PRODUKT	HOOFDGROEP	GROEP
P	2	25
BETR.	NO.	
Turbo	26	
E/F-Turbo	DATUM	
	Nov. 81

Nieuwe uitvoering van de turbocompressor en het uitlaatspruitstuk

134250

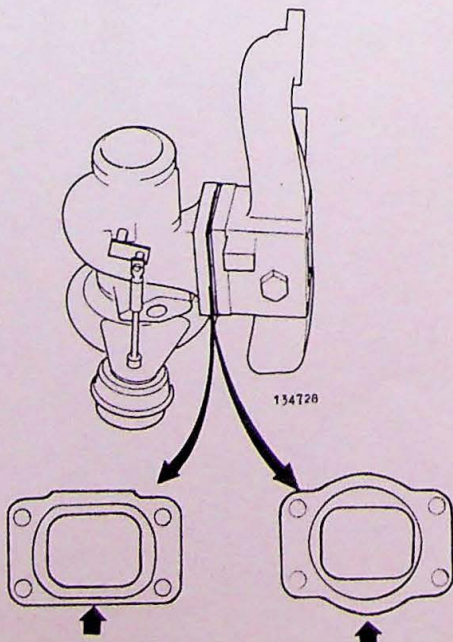
De pakking is vervallen

Het uitlaatspruitstuk is uitgevoerd met een verhoging die in de turbocompressor past, een zogenaamde labyrint-afdichting.

De wijziging is ingevoerd om de kans op lekkage zoveel mogelijk te verkleinen.

Onderdelen van de oude en de nieuwe uitvoering mogen niet door elkaar gebruikt worden.

Kijk op de flens van de turbocompressor aan de kant van het uitlaatspruitstuk.

Rechte flens = oude uitvoering.
Gebogen flens = nieuwe uitvoering.
